ÚZEMNÍ PLÁN MĚSTA BRNA

Textová část Odůvodnění

Kapitola 18 Rozhodnutí o námitkách (včetně odůvodnění)

Svazek Nb59 *(bez osobních údajů)*

MMB/0300576/2020

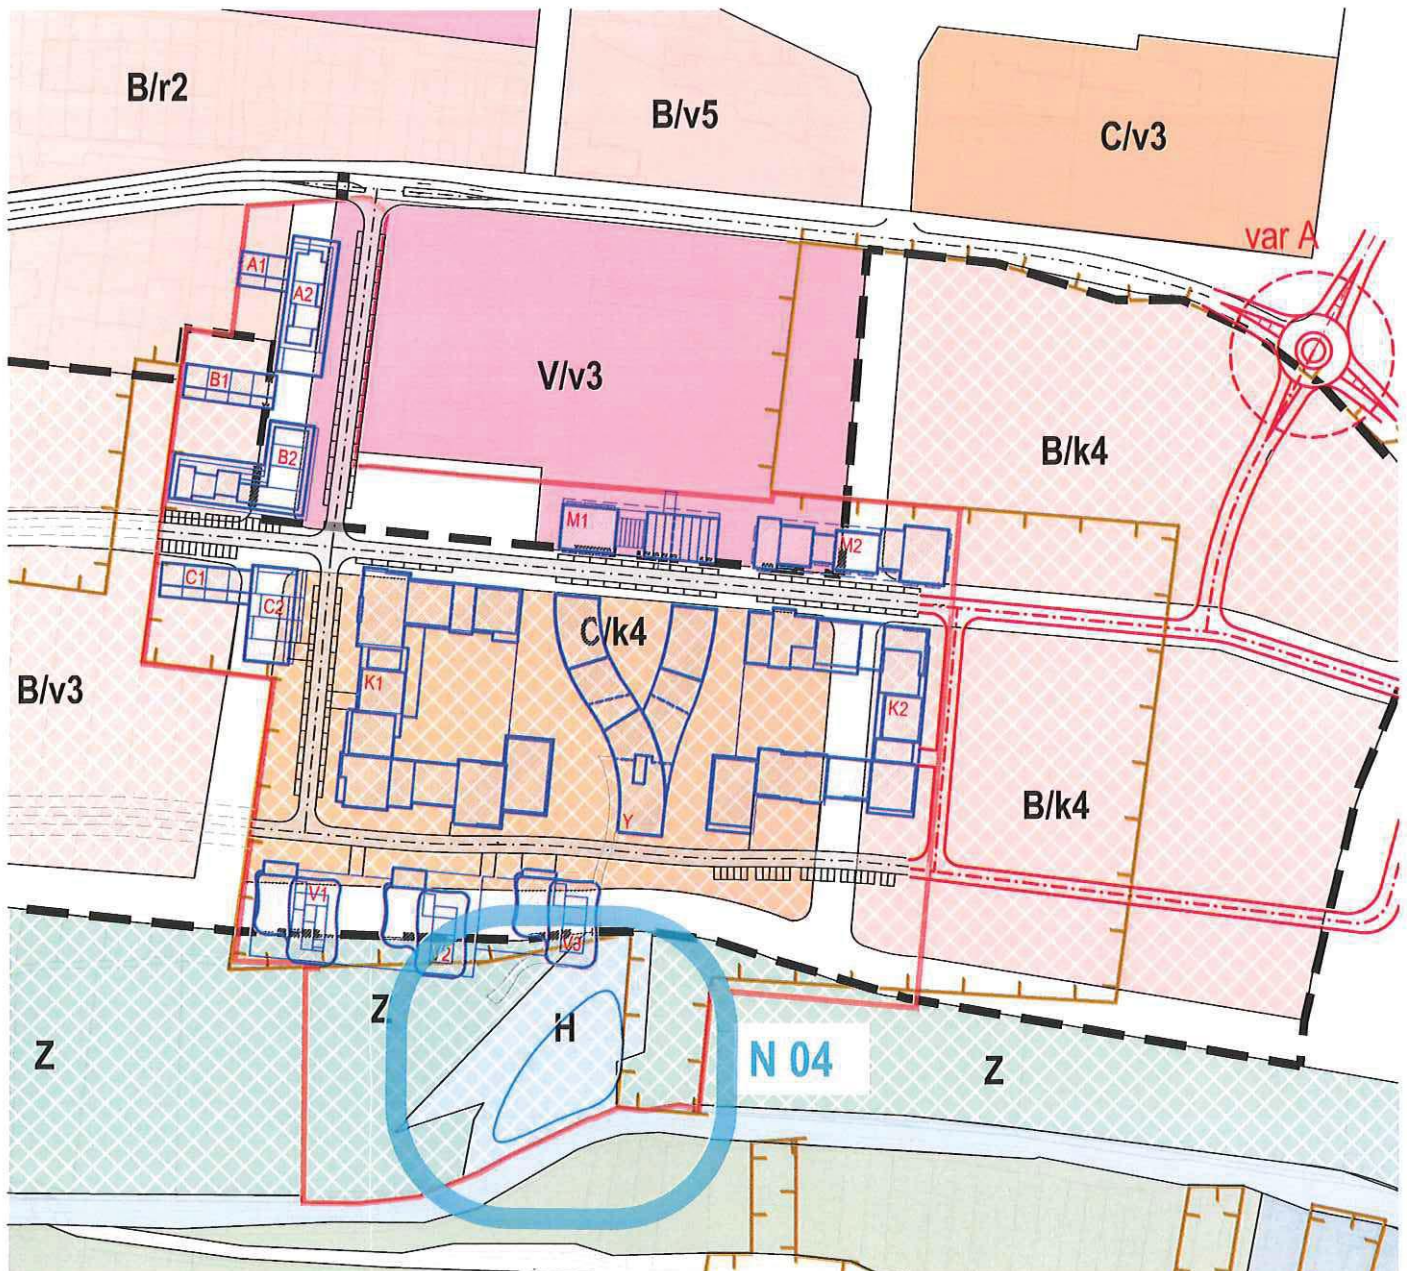
Odůvodnění: Původní stopa komunikace byla zvolena s ohledem na navazující křižovatku ulic Arménská a Lány. Vzhledem k výškovým poměrům není možné na takové komunikaci dodržet maximální podélné sklony komunikace. Toto dopravní napojení je dostatečně nahrazeno navrženou kapacitní okružní křižovatkou ulic Ukrajinská a Lány (viz. Připomínka P07).

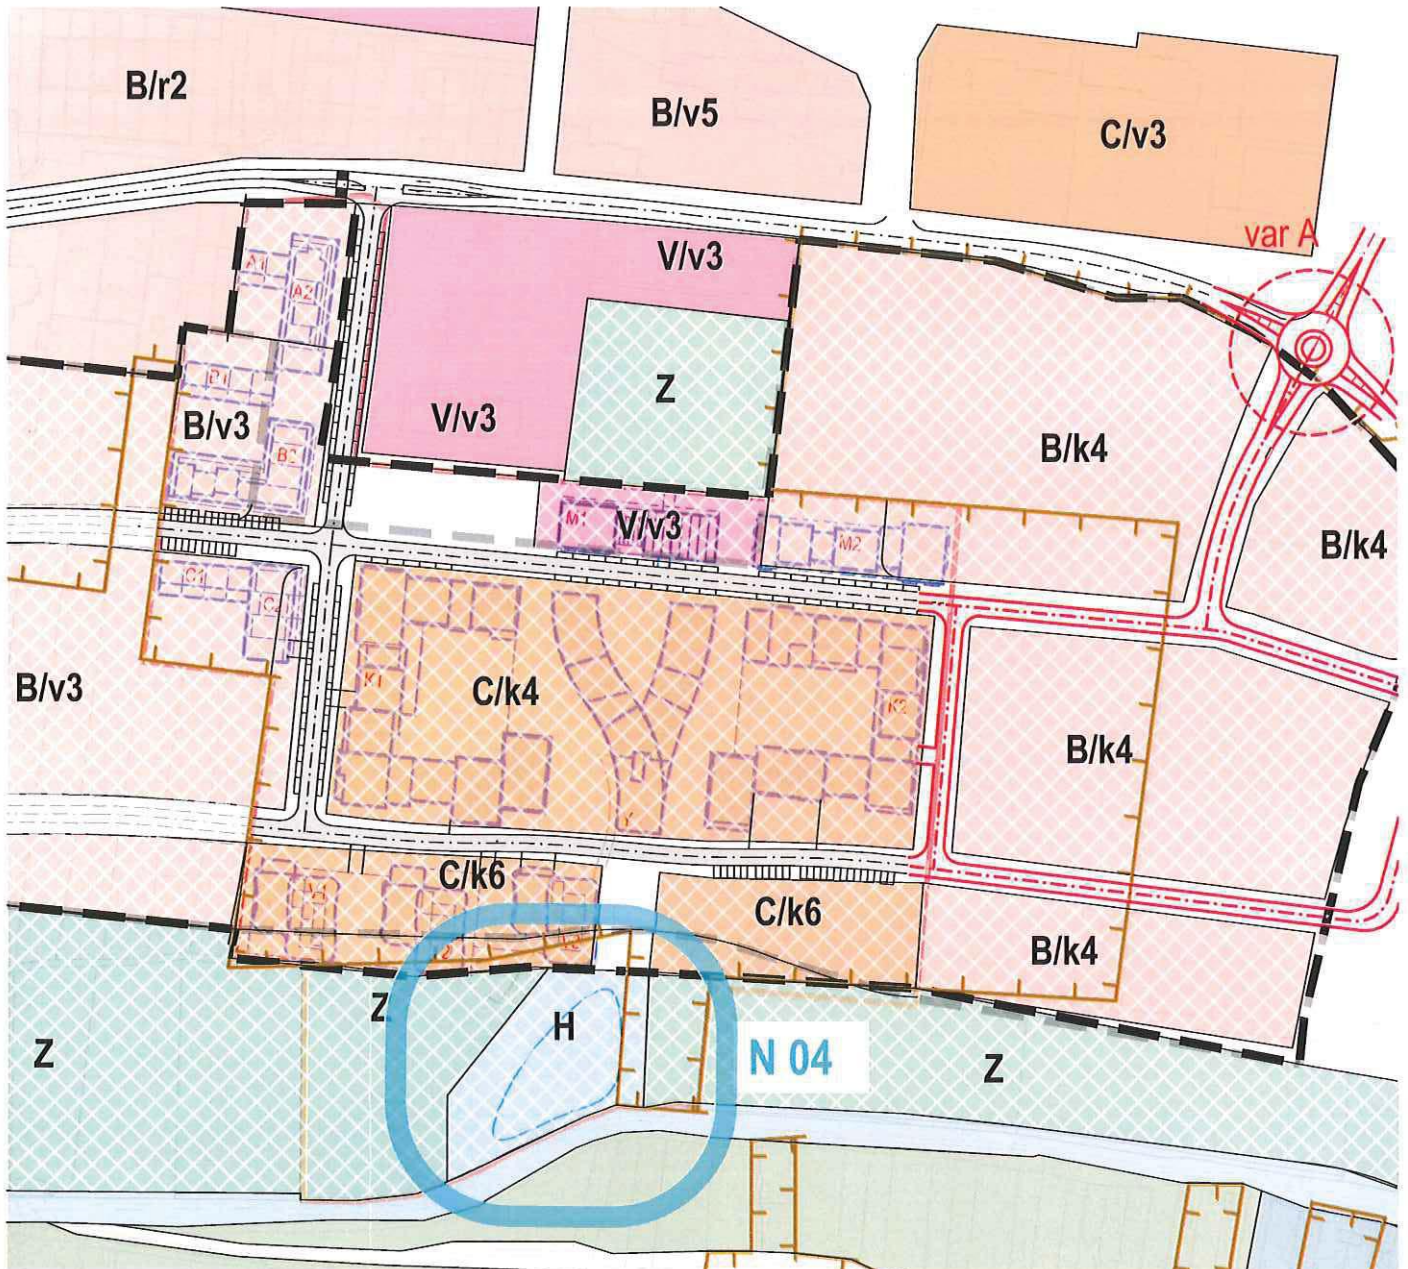
Navrhujeme úpravu tvaru vodohospodářské plochy tak, aby odpovídala tvaru stávající vodní plochy včetně jejich napojení na říčku Leskava.

Odůvodnění: Původně navržený tvar vodohospodářské plochy kopíruje hranice pozemků, které však neodpovídají reálnému rozsahu vodní plochy.

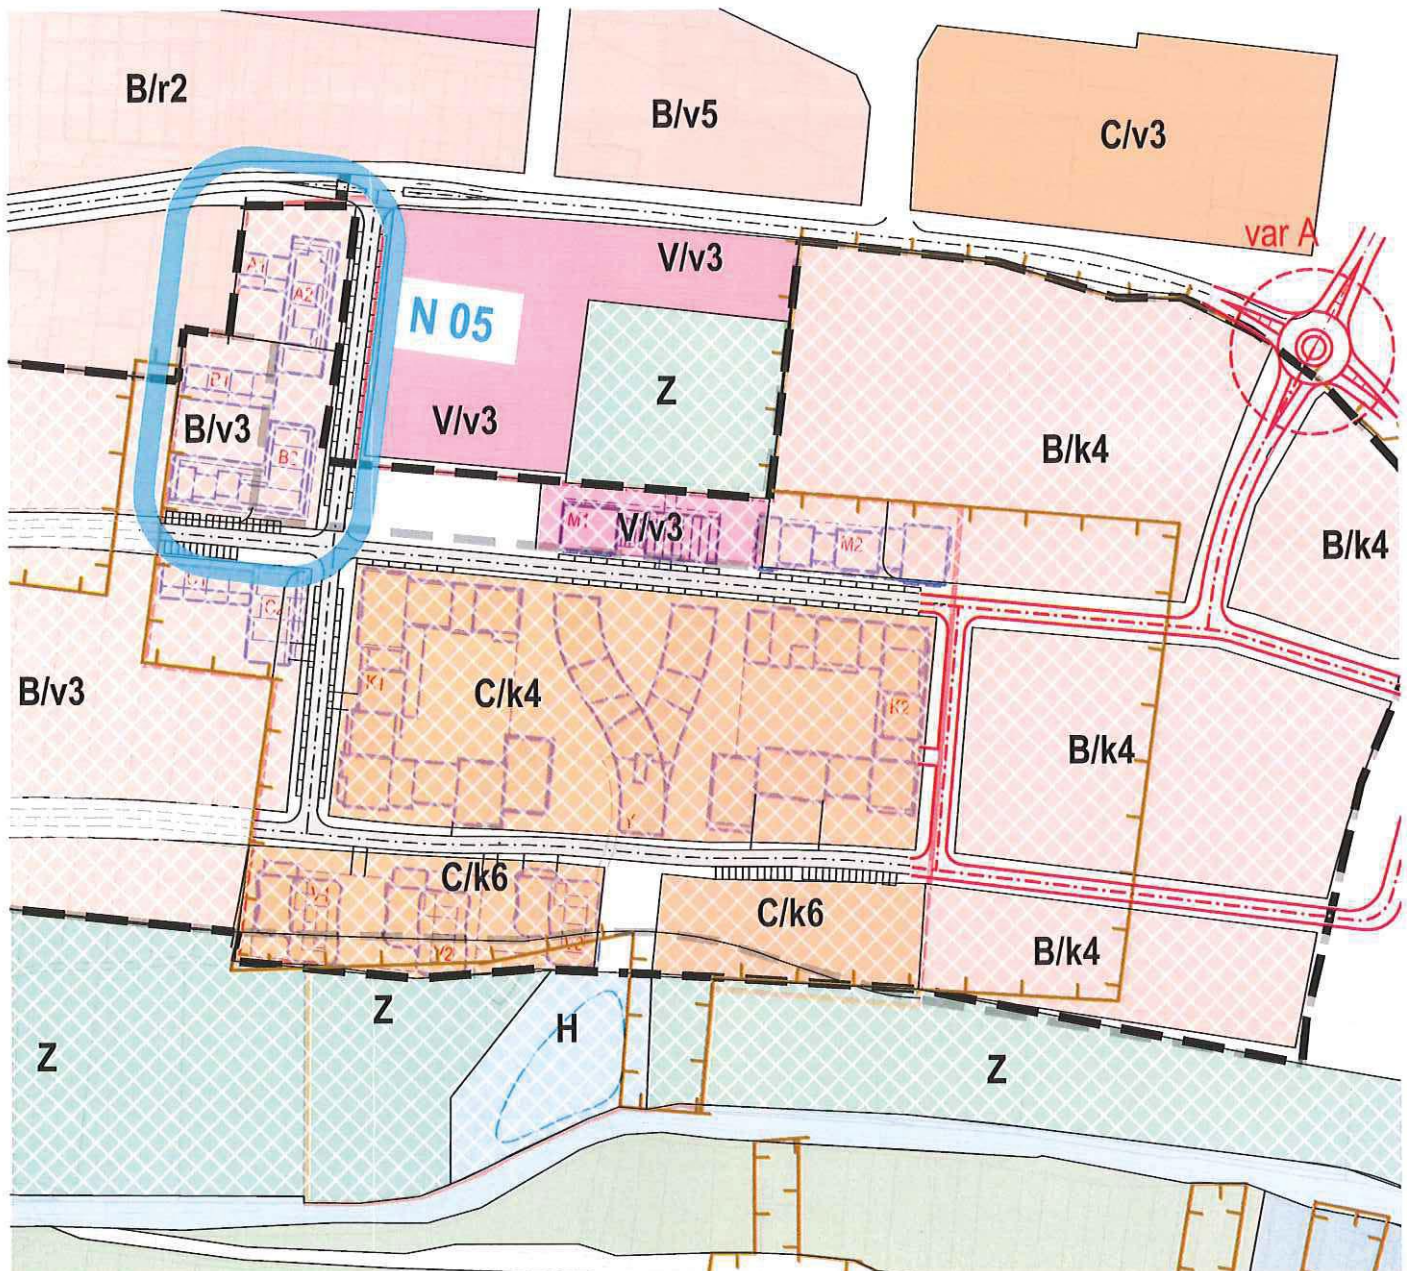
Navrhujeme úpravu regulativu návrhové plochy B/r2 tak, aby odpovídal navazujícím návrhovým plochám (V/v3, B/v3, C/k4).

Odůvodnění: Podél hlavní příjezdové komunikace z ulice Lány je navrženav kontaktu se stávající obytnou zástavbou návrhová plocha B/r2. Posunem komunikace a souvisejícího veřejného prostranství (viz. Námítka N 01) vzniká návrhová plocha širší přibližně 55 metrů ve které je možné řešit zástavbu tak, aby na stávající řadové domy navázala zástavba stejného měřítka a podél veřejného prostranství byly umístěny bytové domy, které měřítkem odpovídají okolním návrhovým plochám. Vzájemné odstupy obytných staveb jsou dány přísnými legislativními požadavky a není nezbytné regulovat rovnoměrný rozvoj urbanizovaného území požadavkem na venkovský typ zástavby rodinných domů v sousedství veřejné a obytné zástavby většího měřítka. Nároží orientované do významného veřejného prostranství před historickou budovou školy by nemělo být tvořeno drobnou obytnou zástavbou výšky do deseti metrů.

Připomínka k pozici hlavního dopravního napojení lokality Be-1

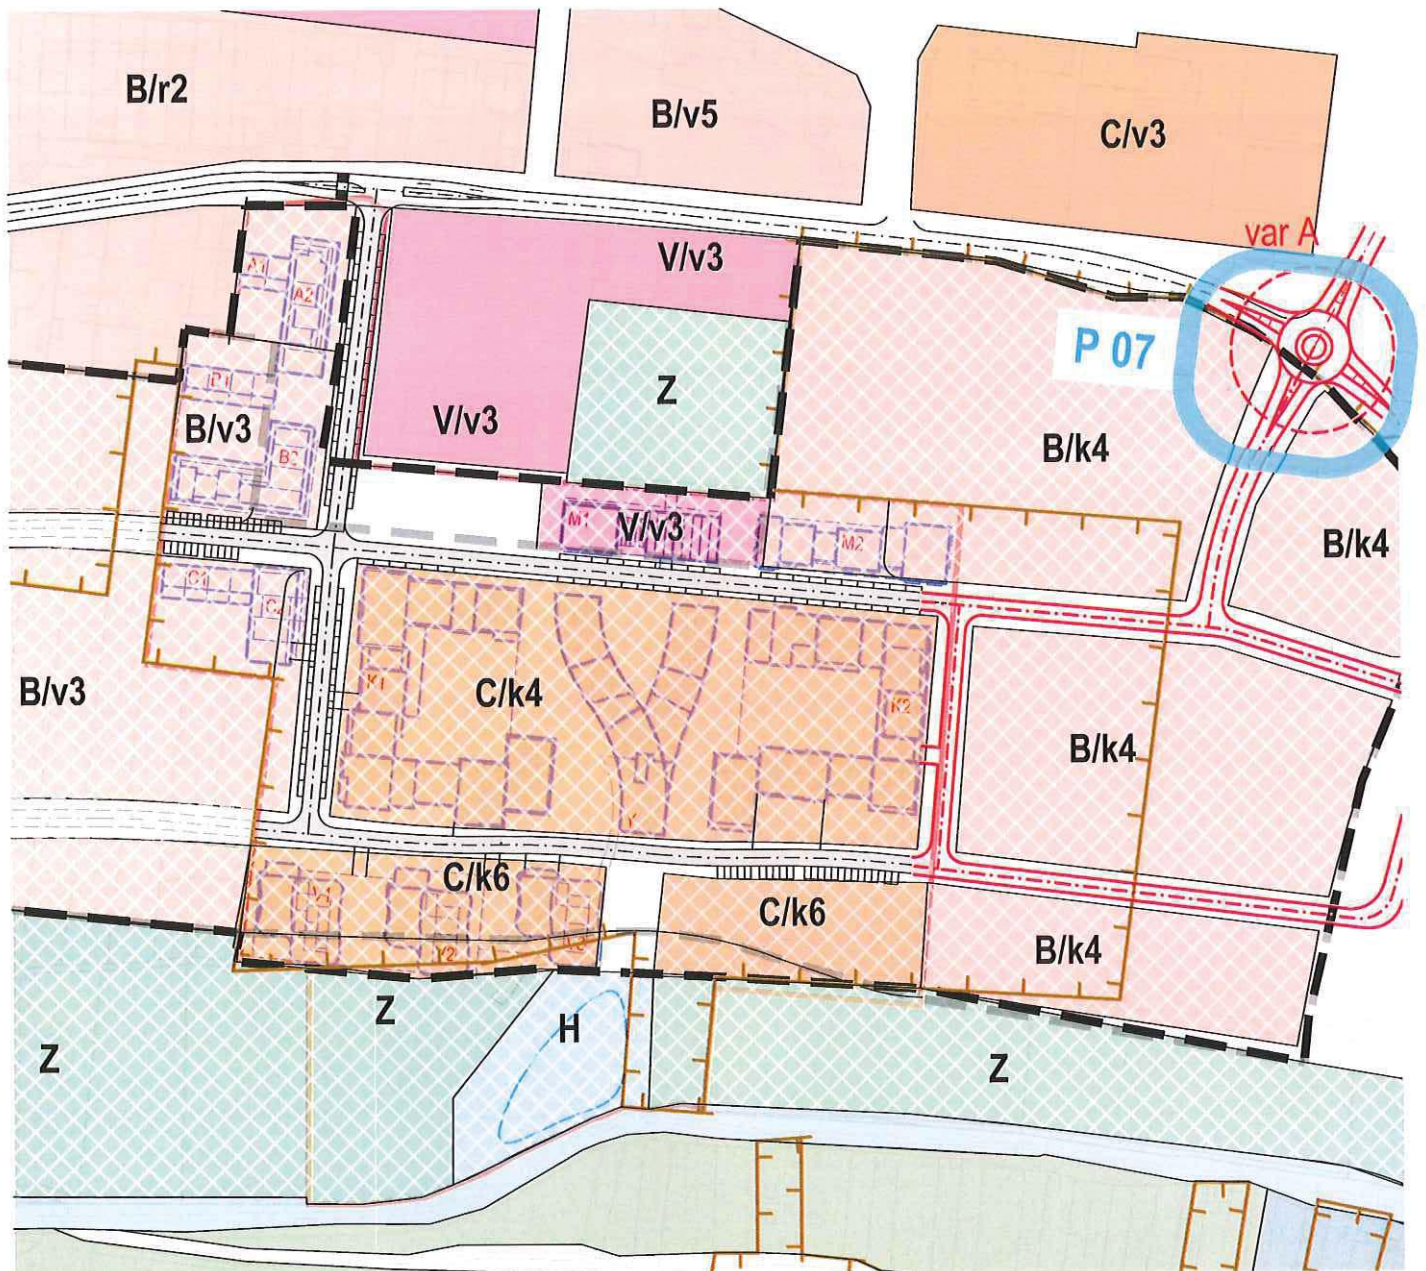
Navrhujeme vytvoření hlavního dopravního napojení pomocí nové okružní křižovatky, která navazuje na hlavní dopravní skelet obslužných komunikací městské části Bohunice. Z dopravního hlediska se jedná o ideální řešení již dříve prověřované dopravní studií.
